PRODUCT CHANGE NOTICE

PCN 编号	PCN20200119-001_PGM_离线烧录器 1.3 版本更改	发行人：魏鹏	发行日期：2020/1/19
客户名称	NA	联系人：NA

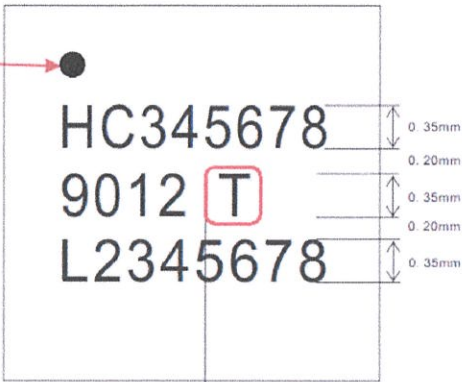
商业名称	规格型号	备注
受影响产品	HDSC 有屏编程器	P001A02AB	
	HDSC 无屏编程器	P001B02AB	
变更原因描述	1) 实现离线烧录器在烧录 HC32L110/F003/F005 系列芯片时，烧录模式可以在 SWD 和 ISP 之间自动切换； 2) 提升华大芯片 ISP 模式下烧录速度。		
变更方法描述	1) 离线烧录器对外的 SWD 和 UART 接口合并； 2) 离线烧录器对外管脚功能标签修改； 3) 升级离线编程器 F/W 版本更新到 V2.6 以上版本。 注意：只有烧录芯片丝印上有如下标记的芯片时，烧录器才支持 ISP 提速功能（注意红框标出的 T 字符）；同时 2020 年开始执行的华大新版丝印，字符 T 在 Revision Code 上体现。（详见 PCN20191210-001 封装印章丝印格式更改）
